GNR. BNR. 13/69 med flere i Bergen Kommune.

Notat angående krav til standard på kommunal veg i forbindelse med ny reguleringsplan

Revidert: 24.06.2023

Figur 5. Eksisterende snusløyfe i ende av vegen

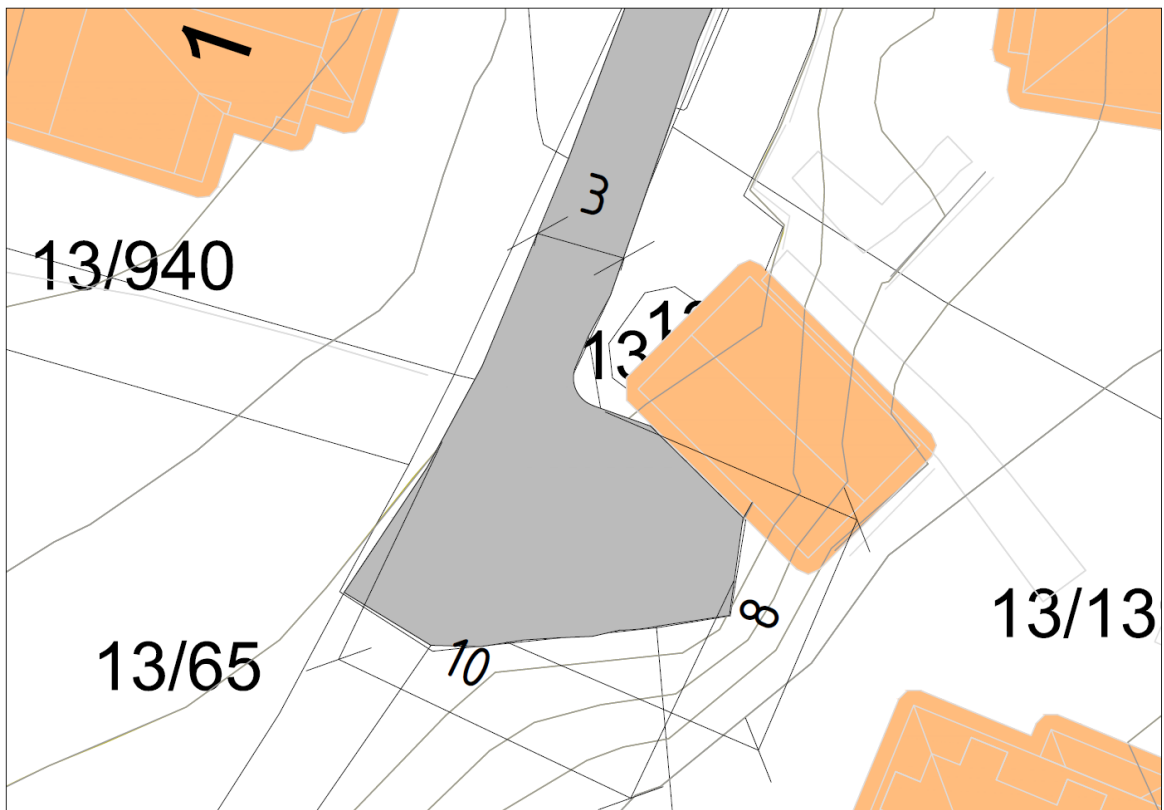
3. Det må dokumenteres at areal ved vegens ende er tilstrekkelig for etablering av snusløyfe,

I enden på vegen er det i dag en liten vendehammer med dybde 6 og lengde 3 meter (se foto og figur under).

Utformingen av dagens vendehammer er ikke i tråd med kravene i N100. Etter figur D.50 skal denne vendehammeren (for lastebil) være 12 meter dyp og 20 meter lang (ikke 10 og 8 meter). Det er ikke mulig å få til en vendehammer med dybde på 20 meter da det er 13 meter avstand til eksisterende bolig på gnr/bnr 13/139.

Når det gjelder tiltaket sitt behov for vendehammer så er det planlagt at renovasjonskjøretøy skal snu inne på planområdet og en vil da ikke ha behov for å bruke dagens vendehammer. Etter vår vurdering trengs det dermed ikke utbedring av denne vendehammeren. Det etableres en mulighet for at dimensjonerende kjøretøy for renovasjon kan snu inn på utbyggingsområdet. Se vedlagte tegninger. I dag er situasjonen slik at lastebiler og større varebiler rygger tilbake langs Wergelandsbakken for å kunne snu ute i Fageråsveien. Å få til å etablere en snuhammer til den kommunale vegen som kan brukes av større kjøretøy vil da være et betydelig trafikksikringstiltak i forhold til dagens situasjon. Vedlagte planer viser snuhammer på offentlig veg der en kjører inn til renovasjonsanlegget. Denne snuhammeren må da også fungere som oppstillingsareal mens renovasjon hentes. Se vedlagte planer.

Figur 7. Resultatet dersom en snur med liten lastebil

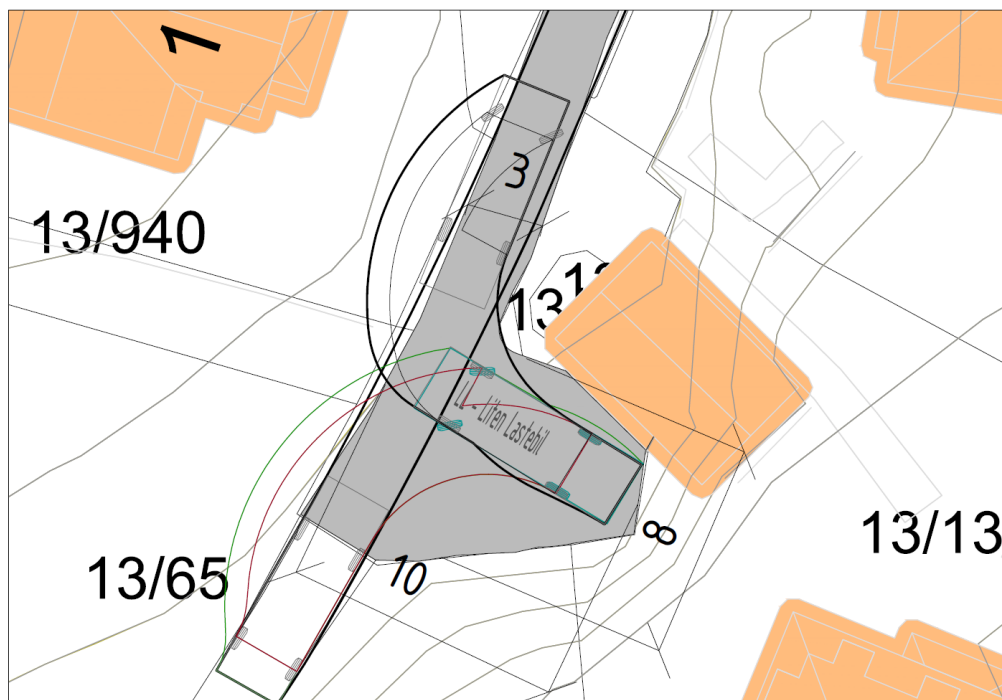
Figuren under viser resultatet av å snu med liten lastebil. Kravet er å kunne snu med stor lastebil. Den er da 3 meter lengre.

Figur 9. Ny plassering av gangfelt over Fageråsveien

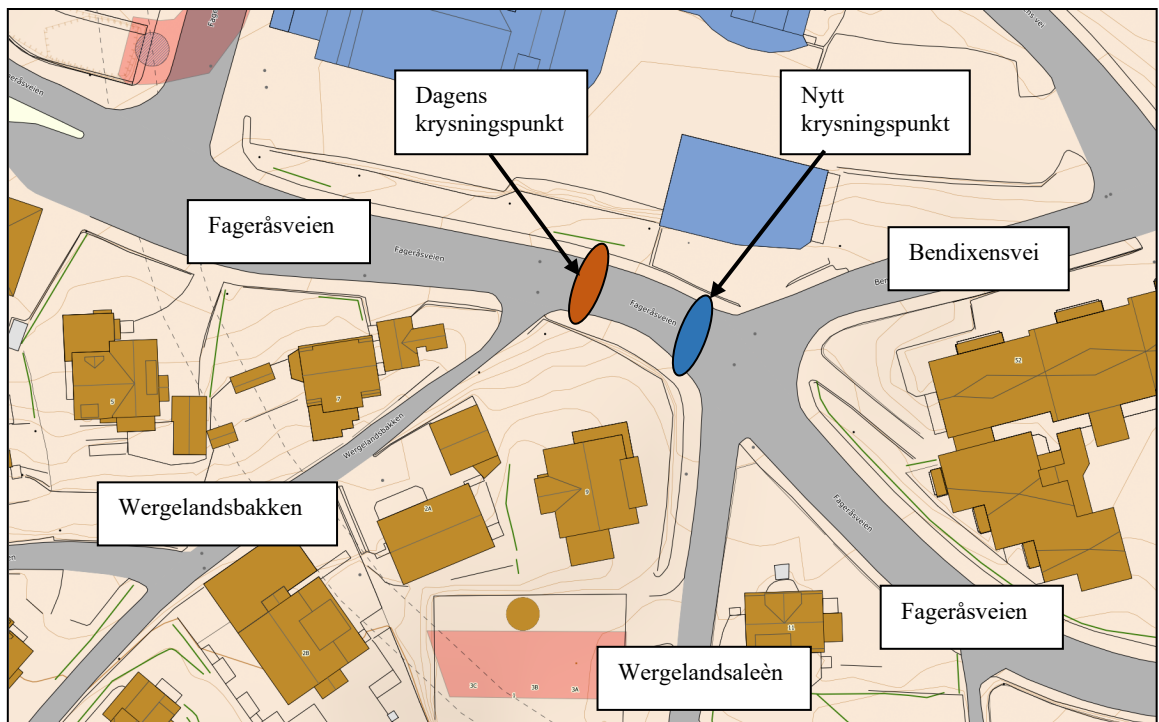
Fageråsveien har i dag fortau på begge sider. Det er to eksisterende gangfelt i området som gjør det mulig for mange trafikanter å krysse over Fageråsveien. Det ene av disse er like ovenfor dagens kryss mellom Fageråsveien og Wergelandsbakken. Siden nytt kryss flyttes noe lengre oppover i Fageråsveien kommer dette i konflikt med eksisterende gangfelt. Gangfeltet er regulert med skilt og oppmerking. Dette gangfeltet må da flyttes. Det er et gangfelt nede ved rundkjøringen mellom Fageråsveien og Storetveitvegen. Avstanden ned til dette gangfeltet er om lag 80 meter. Neste gangfelt ovenfor krysset Fageråsveien / Wergelandsbakken er helt oppe ved Fageråsveien 21 (om lag 220 meter lengre oppe i Fageråsveien). For mange trafikanter er Wergelandsbakken en viktig gangforbindelse siden dette er eneste gjennomgangsveg til Hagerups vei. Det bør derfor være et regulert krysningspunkt (gangfelt) over Fageråsveien i nærheten av krysset med Wergelandsaleèn. Det er også en viktig gangforbindelse i Bendixens vei som kommer opp i Fageråsveien ved Wergelandsaleèn.

Det er en del gateparkering langs Fageråsveien fra krysset med Wergelandsaleèn og oppover og vi mener derfor at et gangfelt over Fageråsveien må være på nedsiden av krysset med Wergelandsaleèn. Fageråsveien har en svak kurve mellom Wergelandsaleèn og wergelandsbakken. Men det er tilstrekkelig sikt mot eksisterende gangfelt.

Vårt forslag er at gangfeltet flyttes lenger opp mot krysset mellom Fageråsveien og Wergelandsaleèn. Se figur 9. Endelig plassering avklares ved utarbeiding av skilt og oppmerkningsplan for Fageråsveien.

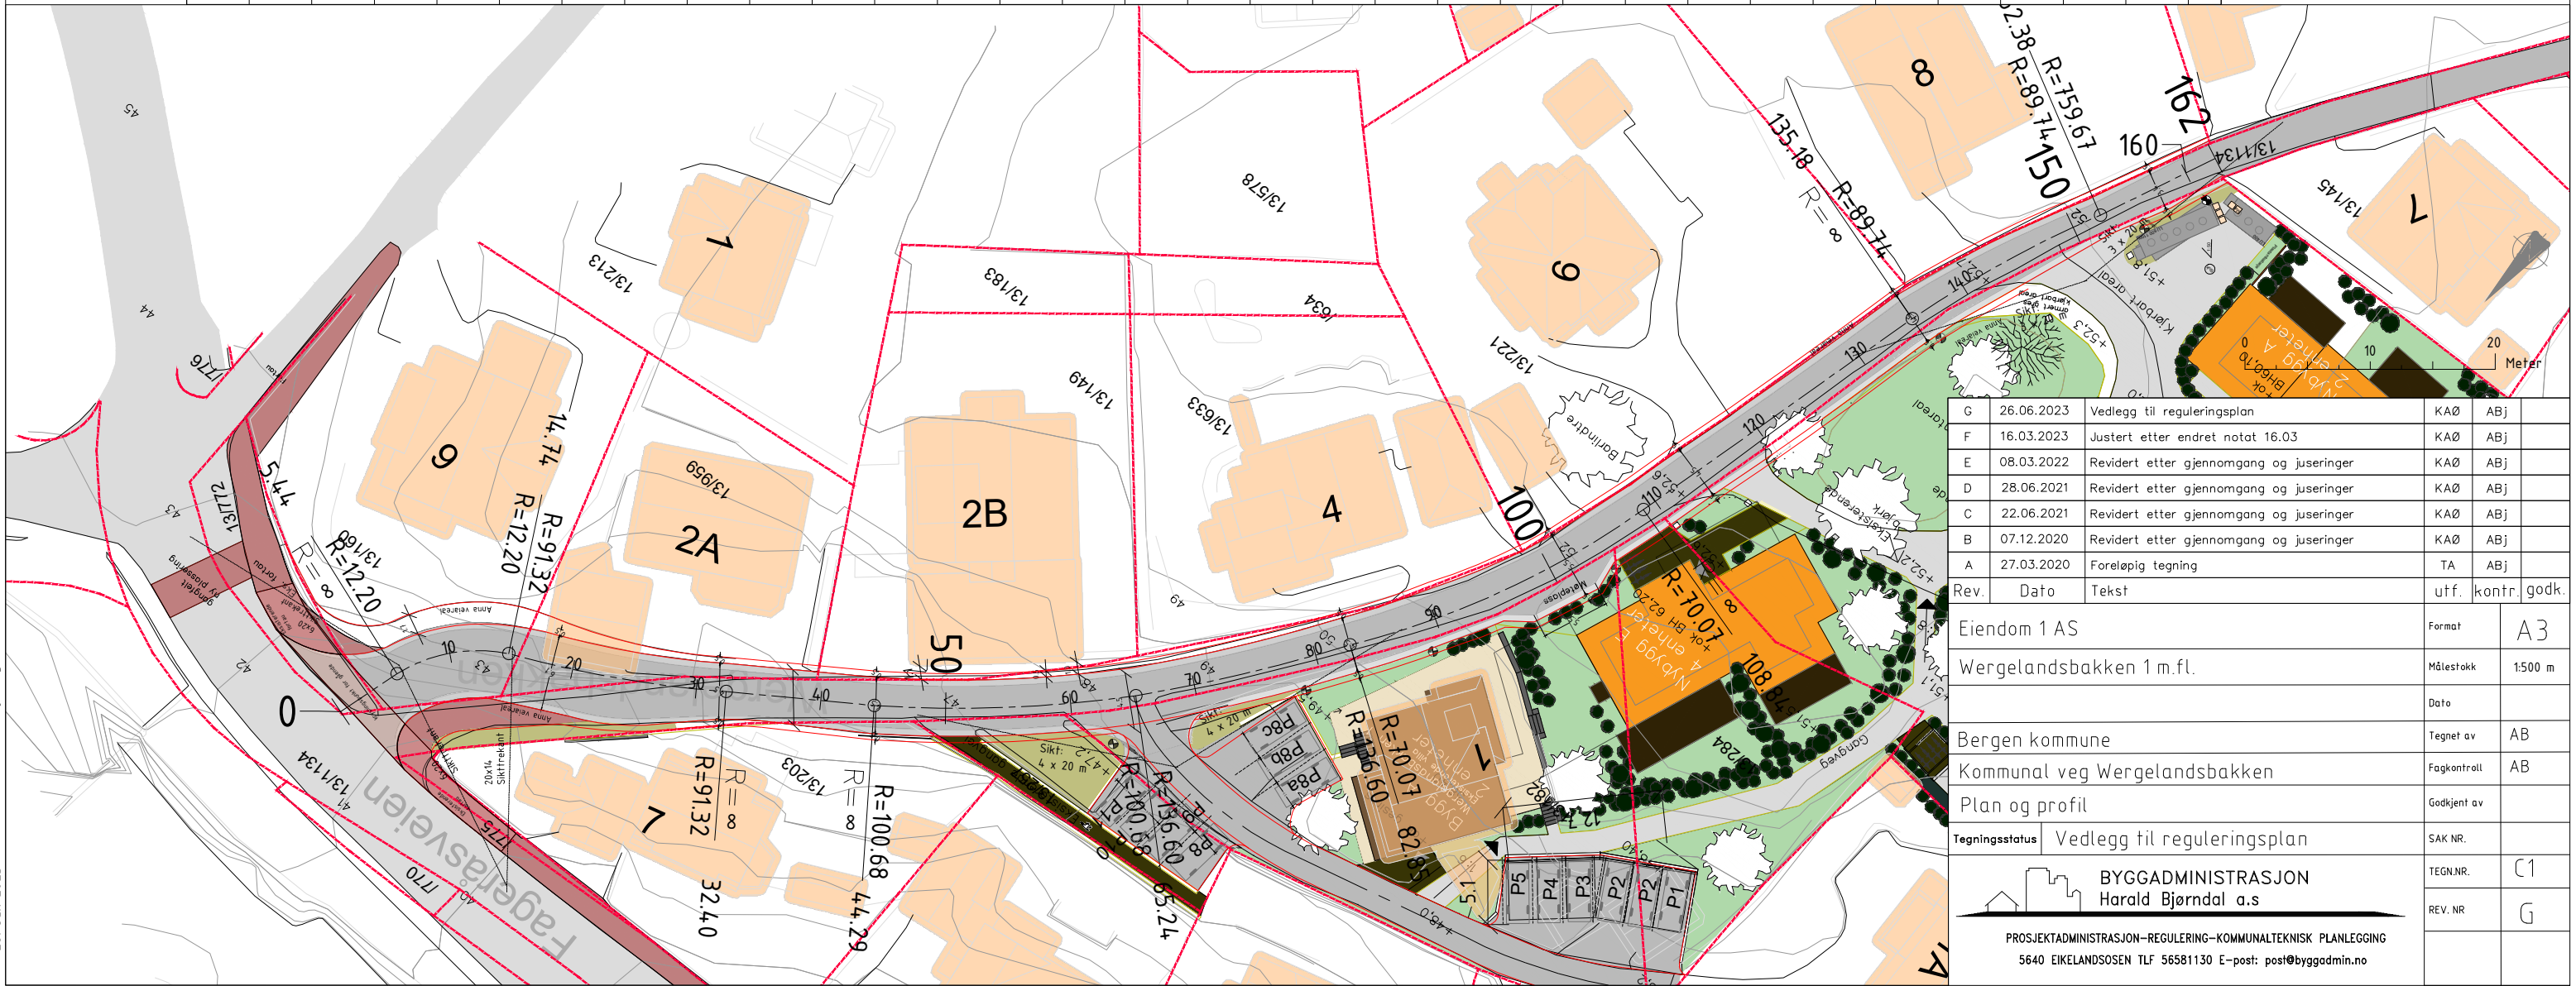
Oppsummering etter revisjon 16.03.2023 er det gjort følgende endringer:

- For punkt 1 (se side 4 – 8) er det laget nye tegninger som viser bedre vertikalkurvatur i avkjørsel. Radius i lavbrekket er nå på 50 meter.
- For punkt 2 (se side 8) er det laget ny presisering om samlet behov for regulert bredde på veg med annet vegareal.
- For punkt 3 (se side 8 – 10) er ny løsning for snuhammer presentert. Snuhammer etableres i ende av prosjektet og ikke i ende av vegen. Det er etter vår vurdering ikke mulig å etablere snuhammer med tilstrekkelig dimensjon og størrelse i ende av eksisterende veg. Se også egne skisse på dette.

- Det er satt av areal til en møteplass. Møteplasser på kommunal veg kombineres ikke med private avkjørsler. Se tegning B1. Møteplass er plassert mellom profil 90 – 100. I tillegg er det en breddeutvidelse i kurve i profil 50 – 70 som fungerer som møteplass
